РАССЕКАТЕЛИ
Конструкция и размерыSpreaders.
Construction and dimensionsГОСТ
20930-75Взамен
МН 1534-61

Изменение № 1 ГОСТ 20930—75 Рассекатели. Конструкция и размеры
Постановлением Государственного комитета СССР по стандартам от 06.04.81
№ 1790 срок введения установлен

Изменение № 2 ГОСТ 20930—75 Рассекатели. Конструкция и размеры
Постановлением Государственного комитета СССР по стандартам от 18.12.84
№ 4550 срок введения установлен

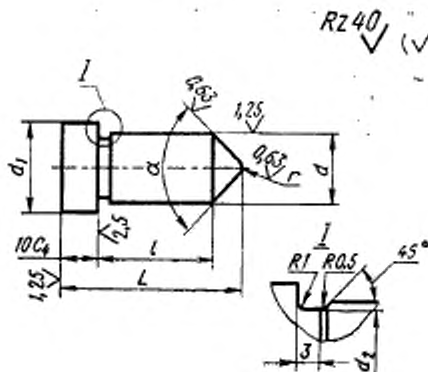
Пункт 2. Чертеж. Заменить обозначение: C_4 на h_{11} .

Пункт 2. Таблица. Заменить обозначение: C на h_6 .

Пункт 2. Чертеж. Заменить обозначение: $Rz_{40}^{6.3}$ на $\sqrt{na}$ $\sqrt{6.3}$:

таблица. Наименование графы «Масса, кг» дополнить словами: «не более».

Пункт 4. Заменить обозначение: HRC 50...54 на HRC 51...55.

Пример применения рассекателя
в сменной пресс-форме

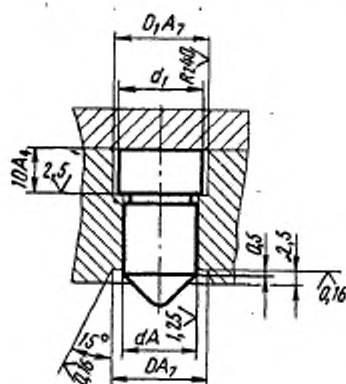
Приложение. Заменить обозначения: A_7 на H_{14} , A на H_7 , A_4 на H_{11} .

Приложение. Чертеж. Заменить обозначение: $Rz_{40}^{6.3}$ на $\sqrt{na}$ $\sqrt{6.3}$:
